**PROYECTO DE DELIMITACIÓN
DE LA UNIDAD DE ACTUACIÓN
A EFECTOS SIMPLEMENTE ECONÓMICOS
DENOMINADA ZONA OESTE DEL SECTOR 8
DE LAS NNS DE CAPDEPERA**

**(2ª CUMPLIMENTACIÓN DE PRESCRIPCIONES
AYUNTAMIENTO DE CAPDEPERA)**

PROMOTOR: TAYLOR WIMPEY DE ESPAÑA, SAU

EMPLAZAMIENTO: ZONA OESTE DEL SECTOR 8 (CAPDEPERA)

6. Anexo II. Plano 2 de medición propuesto.

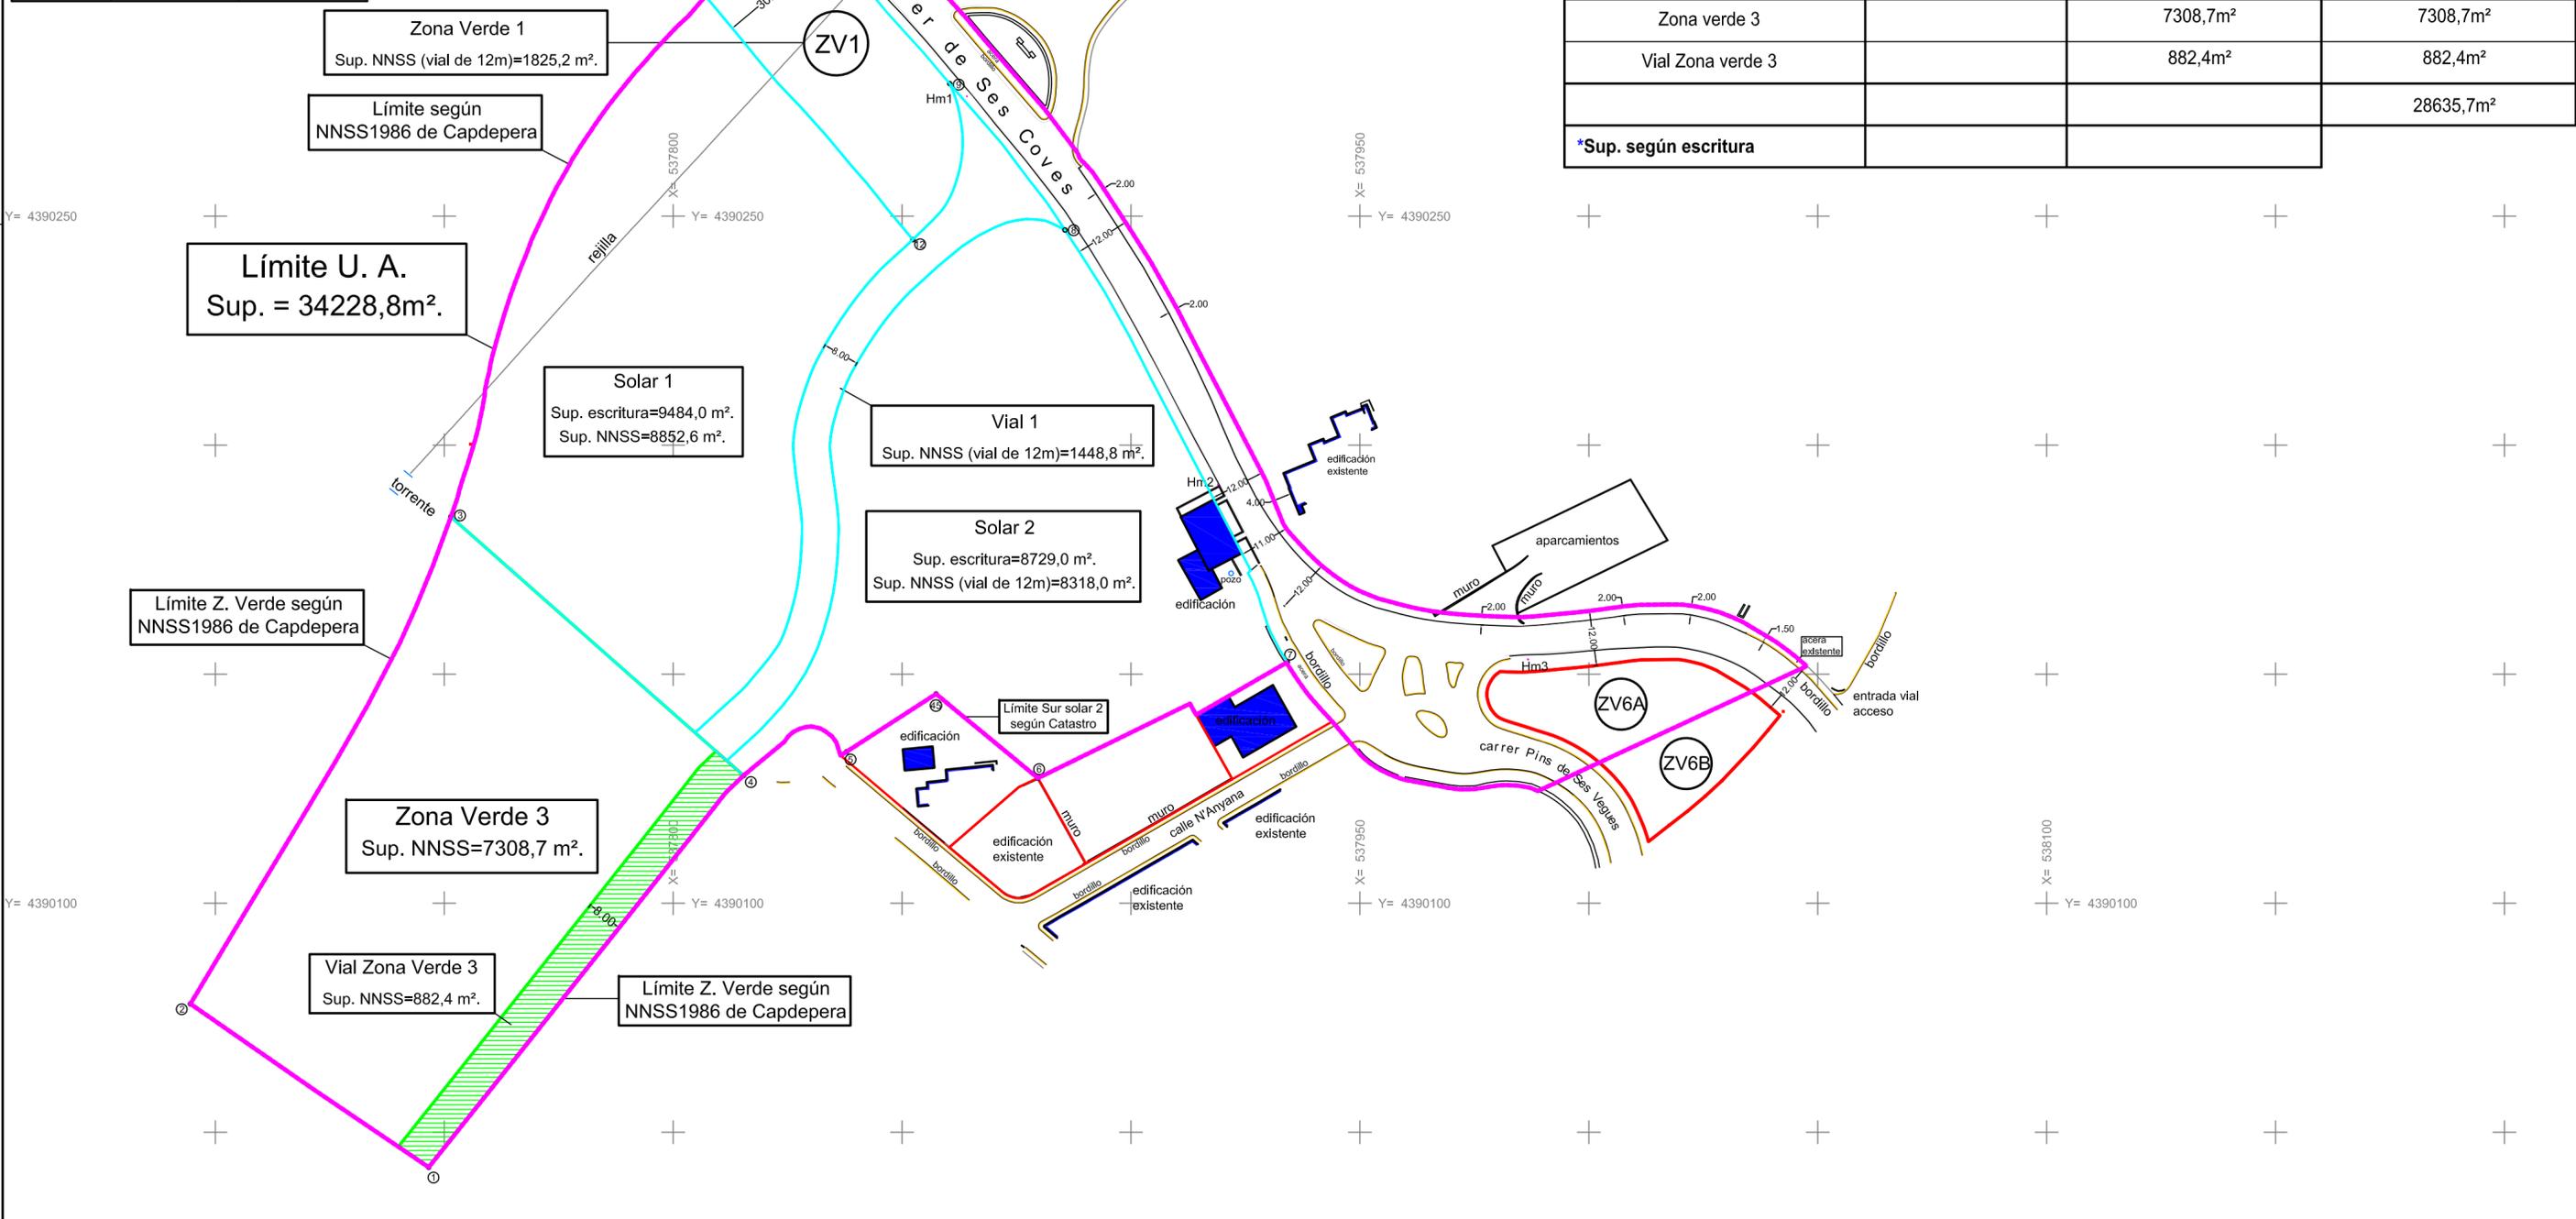
- IV) Para evitar ulteriores discordancias con el resto de la documentación presentada en este expediente, especialmente en cuanto a la que hace referencia a la oferta de cesión gratuita de los terrenos correspondientes, deberían presentarse planos y memorias escritas que recojan de forma concreta las dimensiones, delimitación y demás circunstancias que afecten al conjunto de terrenos incluidos en la zona que nos ocupa.

En el informe del Arquitecto Municipal de 30/04/2015 se solicitaba la aclaración de las características concretas de la anchura del vial interior OE4, que debido a la necesidad de aceras de ancho no inferior a 1.80 m. con el fin de cumplir con la legislación sobre barreras arquitectónicas, los 8 m. previstos en las NNSS deben pasar a 10 m.

El Arquitecto Técnico D. Antonio Martín López, por encargo del promotor del presente documento, ha realizado un Estudio de Medición y Georeferenciación en donde figura un plano de zonificación de la UNIDAD DE ACTUACIÓN ZONA OESTE DEL SECTOR 8, que nos ocupa, según el Proyecto de 1987 con la ampliación a 10 m. del ancho del vial OE4.

Según este Estudio, la Zonificación según el Proyecto de 1987 con incremento de la anchura del vial OE4, introduce las modificaciones con respecto a la de las NNSS, que se reflejan en la Tabla siguiente:

- **Disminución de la superficie de los solares: $17.025 - 17.171 = -146 \text{ m}^2$.**
- **Aumento de los terrenos de cesión gratuita: $13.438 - 13.292 = +146 \text{ m}^2$.**

Ante la exigencia del Ayuntamiento Capdepera de que el vial 2 tenga un ancho de 10m, en lugar de los 8m que definen las NNSS, y previendo además, la semirotonda a ejecutar, se elabora el plano 2 de medición a partir del plano 1 de medición según las NNSS con previsión de dotación de aceras.

Las superficies de los solares 1 y 2, de las zonas verdes 1A, 1B y 1C, del vial 1, y de la zona verde 3 y del vial de dicha zona verde se han calculado gráficamente, obteniendo el cuadro de superficies siguiente:
